**Forum mondial de l'harmonisation des Règlements
concernant les véhicules**

**Perception de la présence d'usagers de la route vulnérables
à proximité du véhicule : Règlement ONU n° 167**

**Proposition de série 01 d'amendements à la version
originale du Règlement ONU n° 167 (Vision directe
des usagers de la route vulnérables)****Communication de l'expert du Royaume-Uni
de Grande-Bretagne et d'Irlande du Nord***

« Figure 1

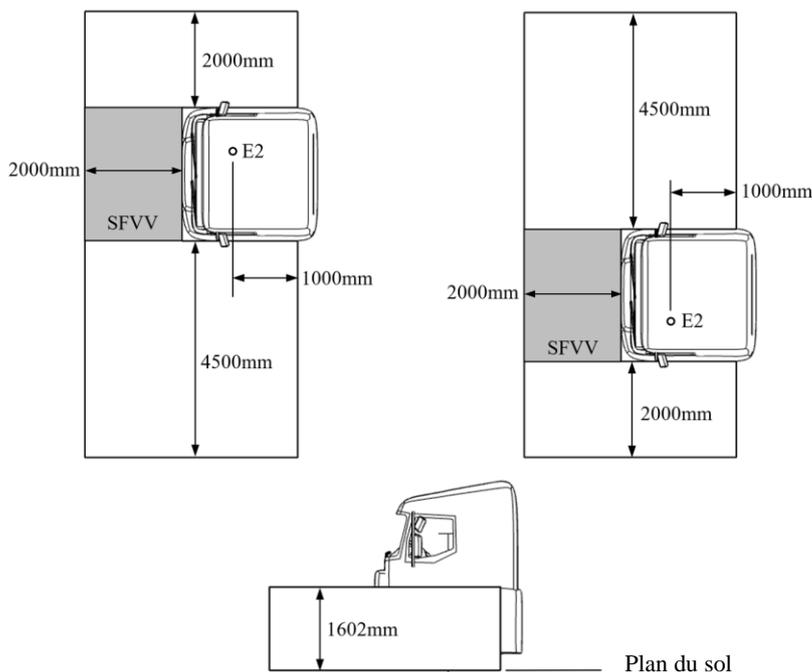
Annexe 4, figure 1, lire :

Définition du volume d’évaluation (exemple d’un véhicule de catégorie N₃)
